167-я сессия

**Соглашение 1958 года – Рассмотрение проектов поправок
к существующим правилам, представленных GRSP**

**Предложение по дополнению 10 к поправкам серии 04
к Правилам № 44 (детские удерживающие системы)**

Представлено Рабочей группой по пассивной безопасности*

Рис. 1
Испытание типа 1

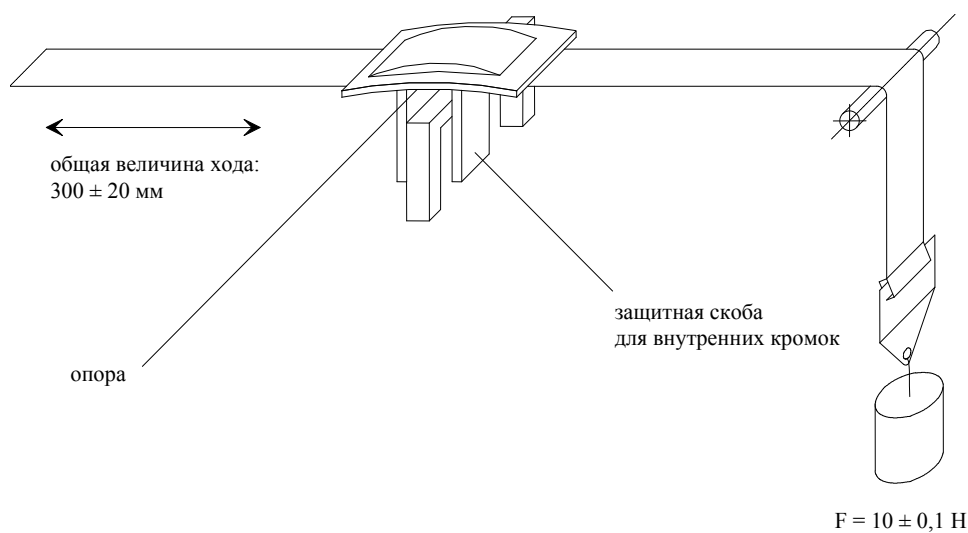
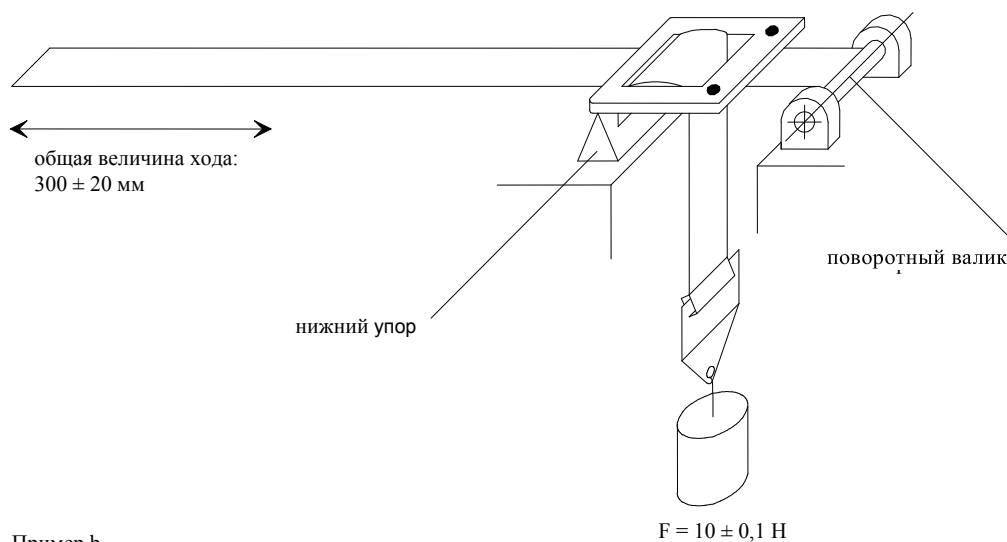
8.2.5.2.6.3.1 Испытание типа 1: для тех случаев, когда ляжка скользит через быстро действующие устройства регулировки. Прилагают нагрузку в 10 Н; в случае необходимости нагрузку можно увеличивать поэтапно на 10 Н с целью обеспечить правильное проскальзывание, но не более чем до 60 Н. К ляжкам прилагают постоянную вертикальную нагрузку. Другую часть ляжки, расположенную горизонтально, пропускают через быстро действующее устройство регулировки и закрепляют в устройстве, придающем ляжке возвратно-поступательное движение. Быстро действующее устройство регулировки устанавливают на горизонтально расположенной ляжке таким образом, чтобы она все время оставалась под натяжением (см. рис. 1 в приложении 5). Включают быстро действующее устройство регулировки, натягивая при этом ляжки в направлении, позволяющем убрать слабинку натяжения ремней, и отключают его, натягивая при этом ляжки в направлении, позволяющем натянуть их.

Приложение 5 изменить следующим образом:

Примечание. $F = 10 \pm 0,1$ Н, можно увеличивать до $F = 60 \pm 0,5$ Н

Рис. 2
Испытание типа 2
Ниже приведены два примера схемы испытания;
Пример 1

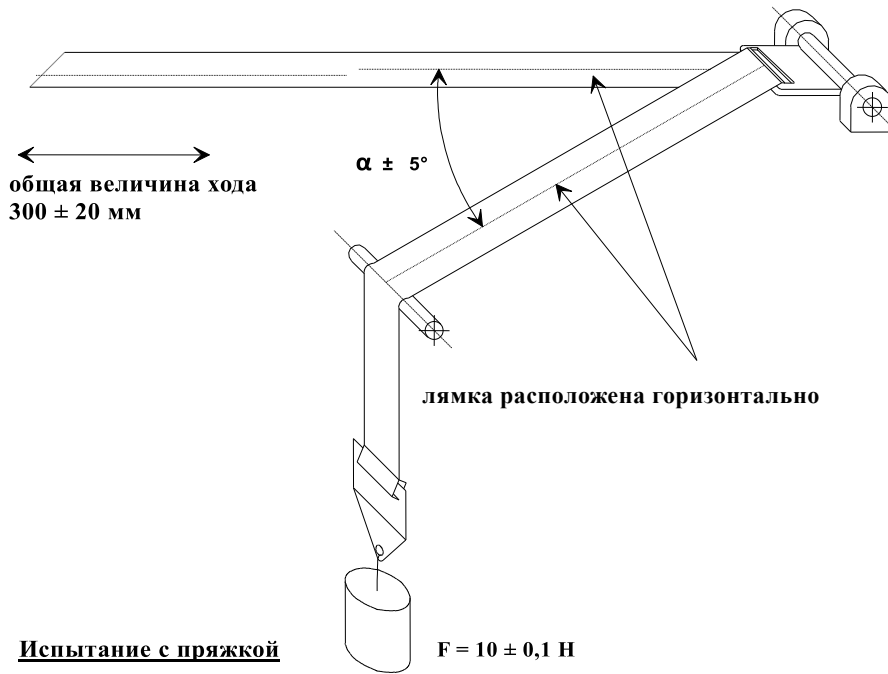
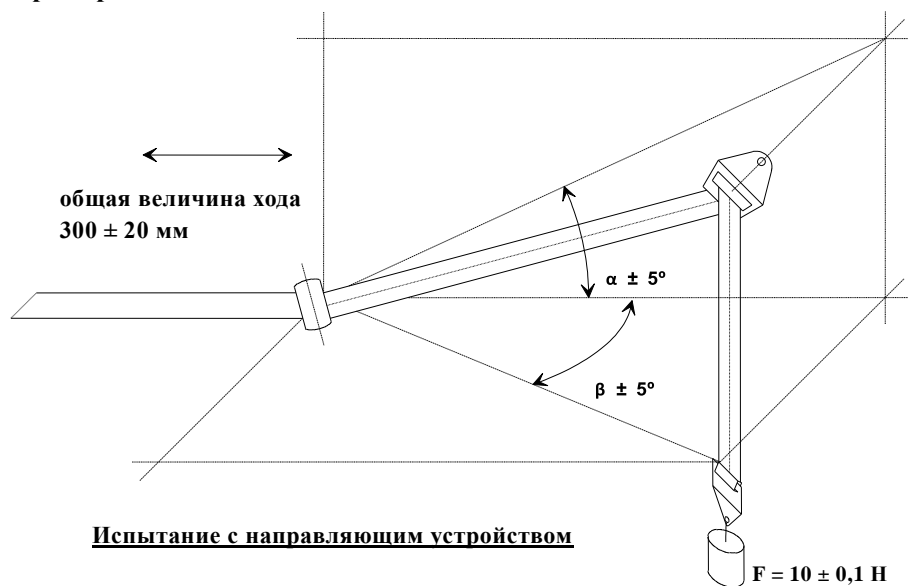
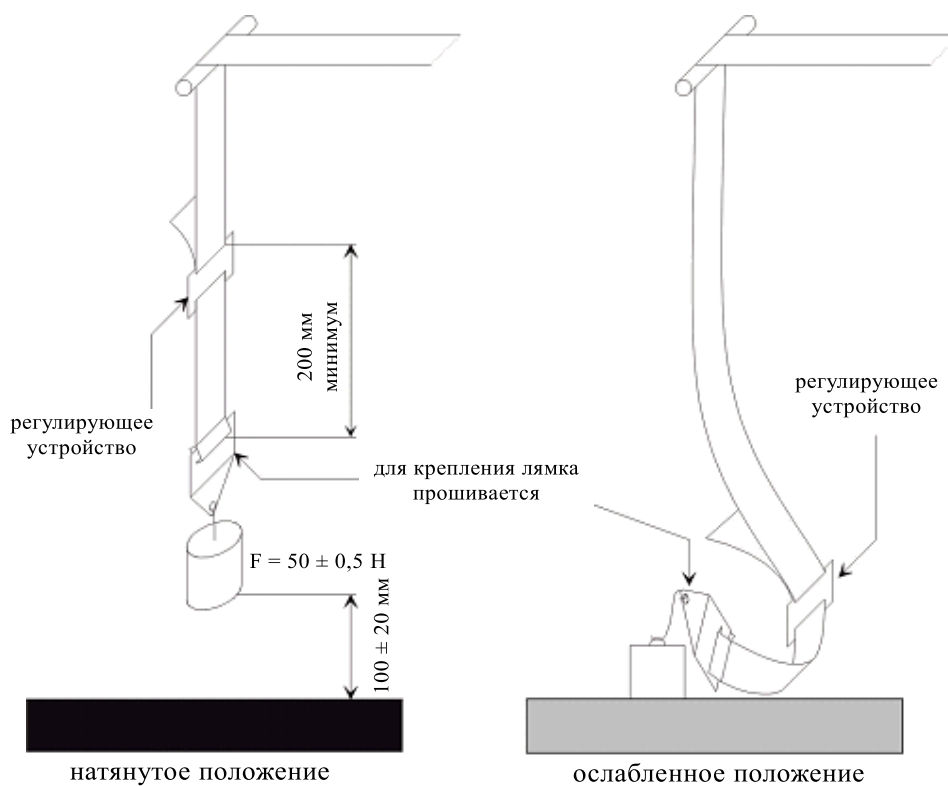
8.2.5.2.6.3.2 Испытание типа 2: для тех случаев, когда ляжка меняет свое направление при прохождении через жесткий элемент. При этом испытания ляжки должны проходить через жесткий элемент, который предназначен для данной цели, таким образом, чтобы испытание позволяло воспроизвести углы как в реальных (трехмерных) условиях установки; см., например, рис. 2 в приложении 5. Постоянная нагрузка, прилагаемая в ходе испытания, должна составлять 10 Н. В тех случаях, когда ляжка меняет свое направление при прохождении через жесткий элемент более одного раза, нагрузку в 10 Н можно увеличивать пошагово на 10 Н, с тем чтобы обеспечивалось правильное проскальзывание и необходимое перемещение ляжки через жесткий элемент на длину в 300 мм».

Где α и β воспроизводят углы в реальных (трехмерных) условиях установки.

На испытательном устройстве нагрузка в 50 Н должна быть направлена вертикально во избежание раскачивания груза и перекручивания лямки. Крепежное устройство должно быть присоединено к грузу в 50 Н так же, как и в транспортном средстве».

Рис. 1

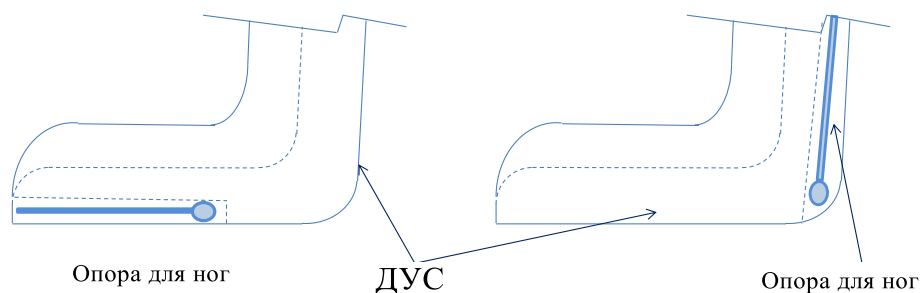
Пункт 7.1.4.1.10.1.2

«Полностью убрано» означает, что в том случае, когда нога согнута, ни одна ее часть не выходит за пределы поверхности основания или корпуса таким образом, что это может оказать воздействие на положение ДУС на испытательном стенде. См. следующие рисунки с примерами, иллюстрирующими это положение.

Примеры полностью убранной опоры для ног
